2021年9月7日

02-他-F-19-0033\_改1

先行審査プラントの記載との比較表（VI-2-別添 2-1 溢水防護に係る施設の耐震計算の方針）

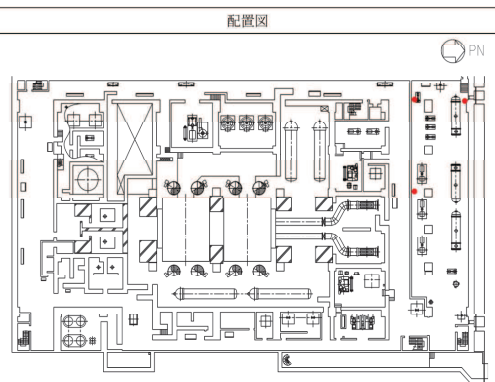
<<参考>>柏崎刈羽原子力発電所第7号機	東海第二発電所	女川原子力発電所第2号機	備考
			設備設計の相違 （検出器構造の相違）

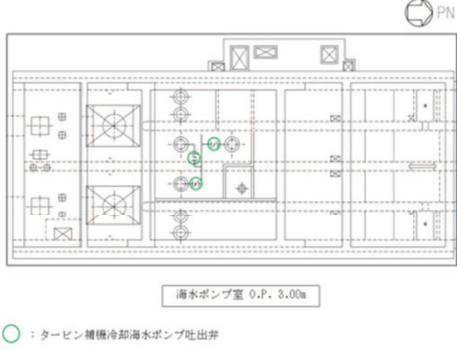
<<参考>>柏崎刈羽原子力発電所第7号機	東海第二発電所	女川原子力発電所第2号機	備考
			設備対策の相違 （女川は原子炉建屋原子炉棟内の原子炉隔離時冷却系配管は、耐震性確保する設計のため、防護カバーを設置する対策はない）

図 4-1 耐震 B, C クラス機器の地震応答解析の手順

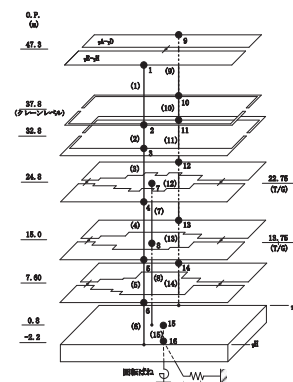
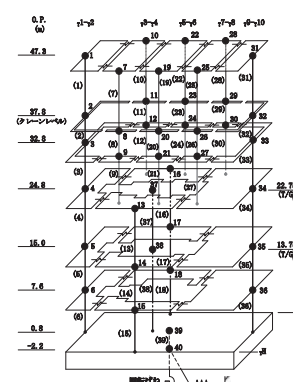
<<参考>>柏崎刈羽原子力発電所第7号機	東海第二発電所	女川原子力発電所第2号機	備考
		<pre> graph TD     A[耐震 B, C クラスの設備] --&gt; B[解析モデル設定]     B --&gt; C[固有値解析]     D[減衰定数] --&gt; E[Ss による地震応答解析]     F[基準地震動 Ss に基づく設計用床応答曲線又は設計用最大応答加速] --&gt; E     C --&gt; E     E --&gt; G[地震時応答・荷重]   </pre>	<p>記載表現の相違</p>
